Service Bulletin

Title : Improvement of the Harness/container
Titre: amélioration des sacs/harnais biplaces

BS-25-63-34
Date: 31/07/2007

Identification of the containers

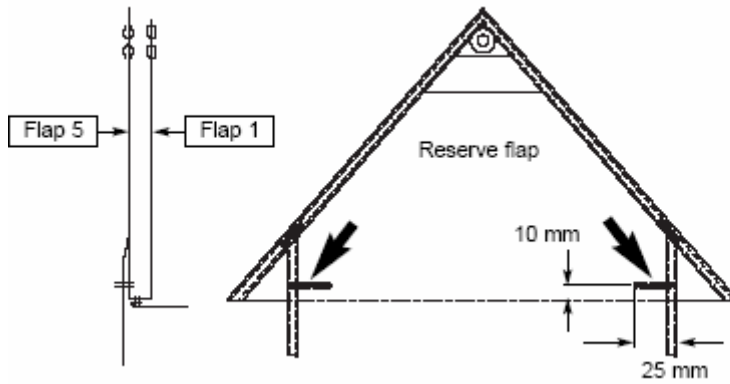
This Service Bulletin concerns these two designs:

This design is not concerned by this Service Bulletin :

Please consider the orientation of the inner flap between the second and the last generation

Improvement:

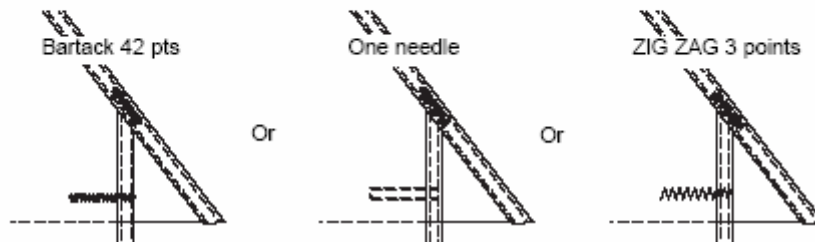
Make a stitching as like drawing upper.

Sewing machine: Bartack 42 pts / One needle / ZIG ZAG 3 points.
Thread: Polyamide 30/3 or size "E" nylon thread

Identification du sac/harnais

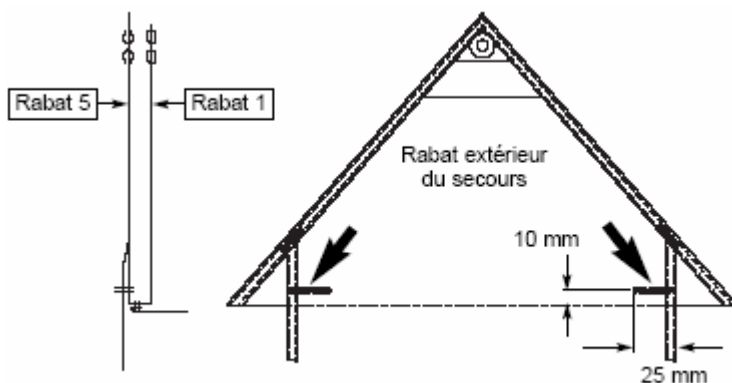
Ce Bulletin Service concerne ces deux définitions:

Cette définition n'est pas concernée par ce Bulletin Service :

Attention à porter sur l'orientation du volet de protection entre la seconde et dernière génération.

Amélioration:

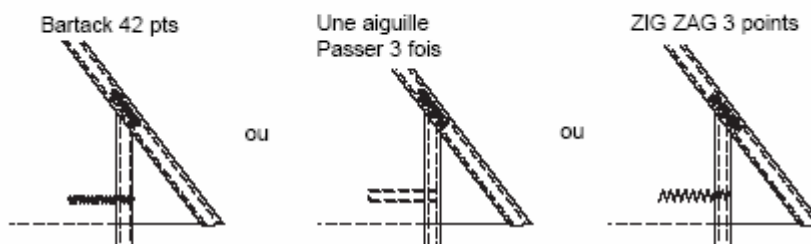
Effectuer la couture selon les dimensions mentionnées ci-dessus.

Machine à coudre: Bartack 42 pts / Une aiguille / ZIG ZAG 3 points.
Fil: Ployamide 30/3 ou Size "E"
